Mission régionale d'autorité environnementale
Grand Est

**Avis sur le projet d'exploitation
du parc éolien de Demange-aux-eaux (55)
à Demange-Baudignécourt (55)
porté par la société « Parc éolien de Demange-aux-eaux »**

n°MRAe 2024APGE101

Nom du pétitionnaire	Parc éolien de Demange-aux-eaux
Commune	Demange-Baudignécourt
Département	Meuse (55)
Objet de la demande	Demande d'autorisation environnementale de construire et d'exploiter un parc éolien de 6 aérogénérateurs et 2 postes de livraison
Date de saisine de l'Autorité environnementale	18/07/24

Figure 4 – carte des éoliennes autour du projet

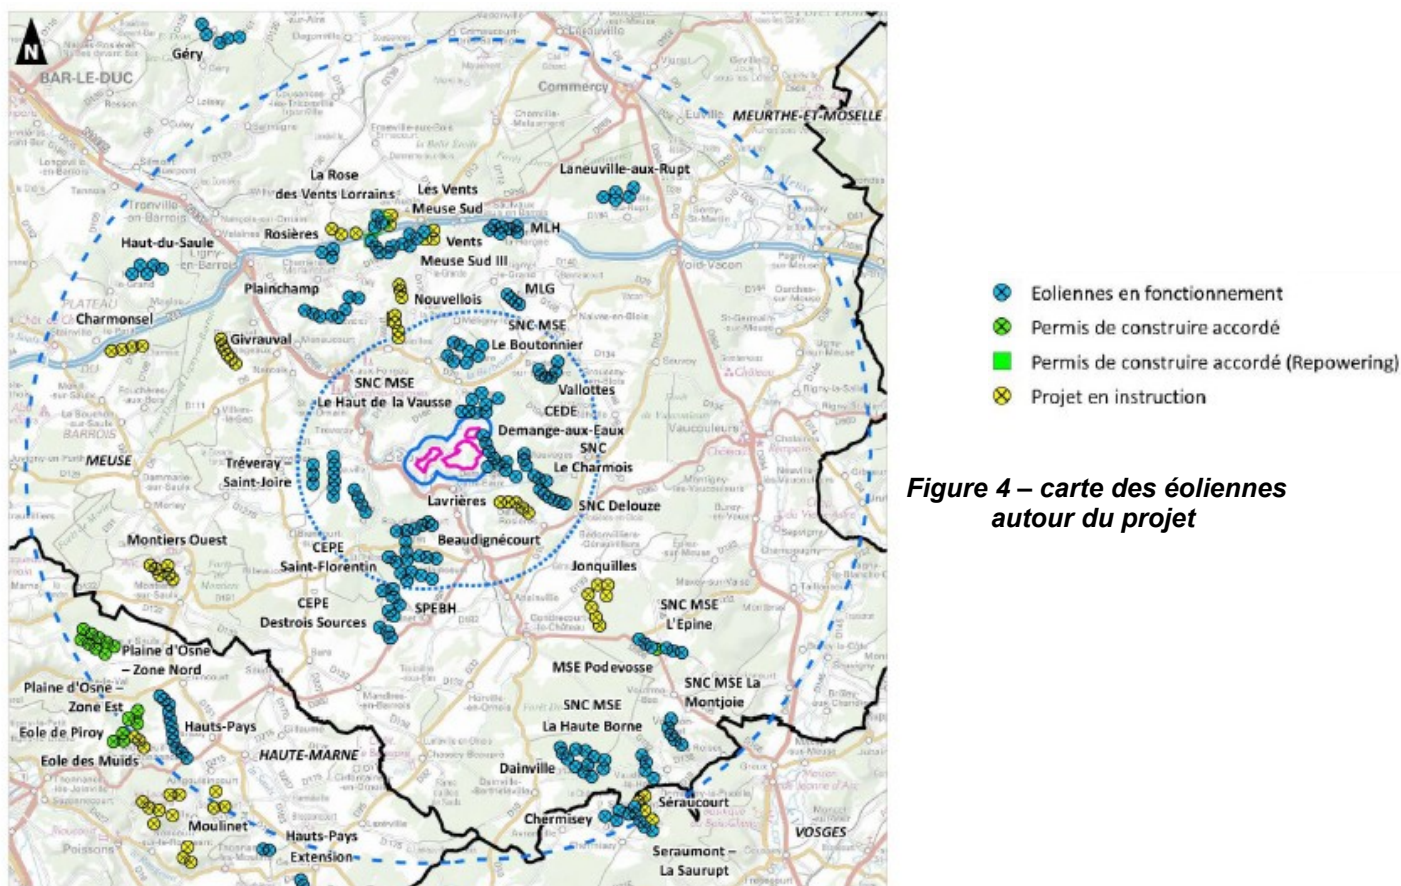
L'Ae souligne que ce schéma, datant de 2012, est désormais ancien et n'a pas été mis à jour en fonction des parcs désormais réalisés, alors que plus récemment, un schéma régional des zones favorables au développement de l'éolien¹² en Grand Est a été établi par la préfète de région en 2023.

L'Ae constate que le projet est hors zone favorable au développement de l'éolien. Il est de plus situé dans une zone de sensibilité très forte pour le risque de saturation visuelle à 5 km (prenant en compte toutes les éoliennes en exploitation dans un rayon de 5 km autour du projet).

Figure 5 – proximité d'un couloir de migration de la Grue cendrée

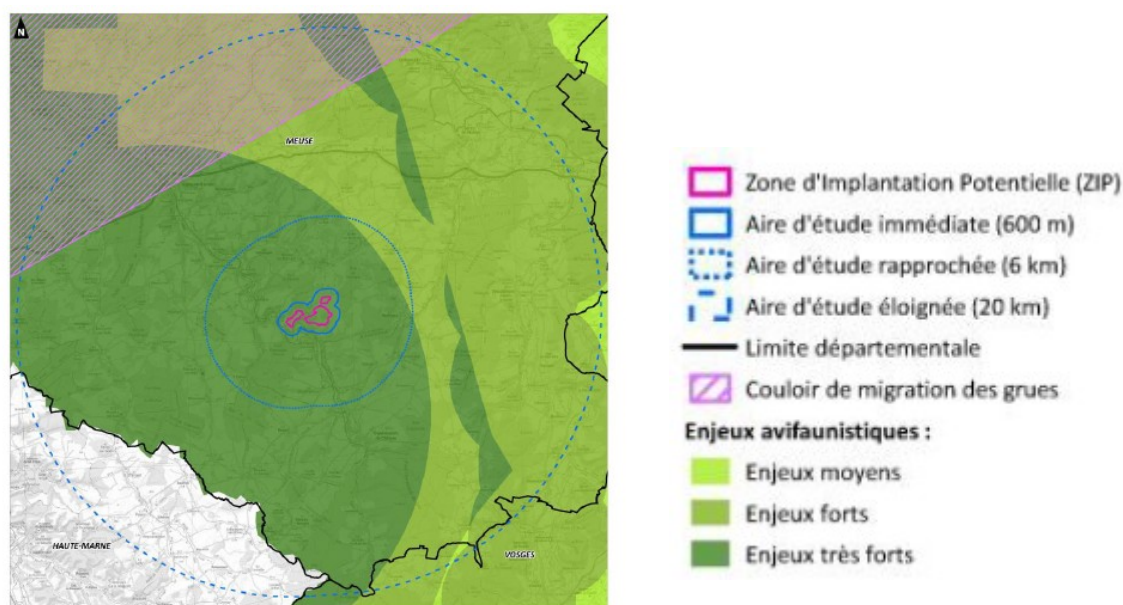
Un couloir pour la migration des Grues cendrées (Cf. figure 5 du présent avis) est situé au nord-ouest dans l'aire d'étude éloignée. D'autres espèces, notamment de rapaces (Milan royal, Faucon crécerelle, Buse variable), empruntent également ce couloir. Le suivi du passage post-nuptial a permis de déterminer l'intensité de migration et son orientation au sein de l'aire d'étude immédiate (correspondant à la zone d'implantation potentielle augmentée d'une zone tampon de 600 mètres). La migration apparaît ici comme très élevée et l'aire d'étude immédiate semble être au cœur d'un couloir de migration. L'orientation générale du flux migratoire est nord-est/sud-ouest.

L'intensité de la migration apparaît ici très forte puisque 80 752 individus (dont plusieurs espèces non mentionnées dans le tableau précédent) ont été contactés lors de cette période migratoire. Le dossier mentionne de plus que les visites de terrain effectuées ont permis de constater un débordement de ce couloir sur la zone d'implantation potentielle.

L'Ae rappelle sa recommandation sur la recherche de solutions de substitution raisonnables, inscrite dans le code de l'environnement à l'article R.122-5 II 7°, notamment pour la recherche d'un site éloigné des couloirs de migration.

**Figure 7 – localisation des éoliennes
phase « étude paysagère » (à gauche) – phase définitive (à droite)**

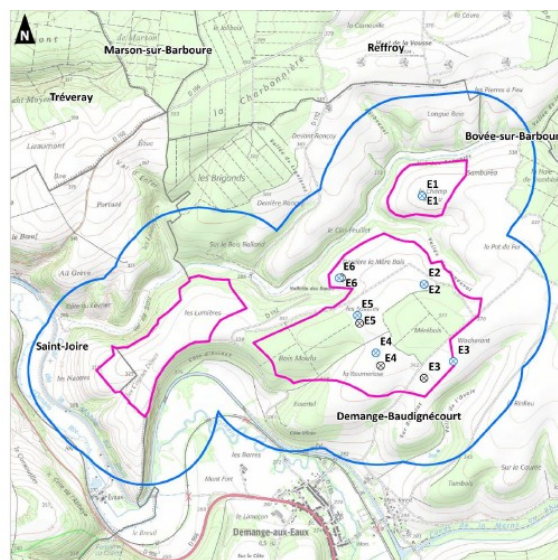
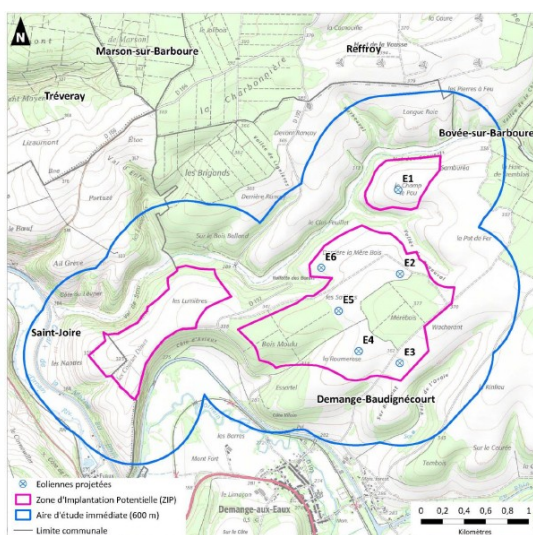
Or, l'insertion du projet dans le paysage reste ici peu optimale, sans géométrie visible et sans apparente articulation avec les parcs voisins.

Le dossier comporte une étude d'impact d'août 2022 (Cf. figure 7 du présent avis – carte de gauche) et un document « compléments modificatifs » d'octobre 2023 (Cf. figure 7 du présent avis – carte de droite) dans lesquels les positions des éoliennes sont sensiblement différentes, notamment pour l'éolienne E3.

Or les schémas et calcul des angles d'occupation (somme des angles interceptant des éoliennes) et de respiration (plus grand angle sans éolienne) figurent dans l'étude d'impact mais pas dans le document « compléments modificatifs ».

L'Ae recommande de refaire l'étude d'encerclement des villages situés autour du projet sur la base des implantations définitives des éoliennes et a minima, si le projet devait être autorisé, de déplacer les éoliennes de manière à ne pas aggraver les angles d'occupation actuels déjà fortement impactants.
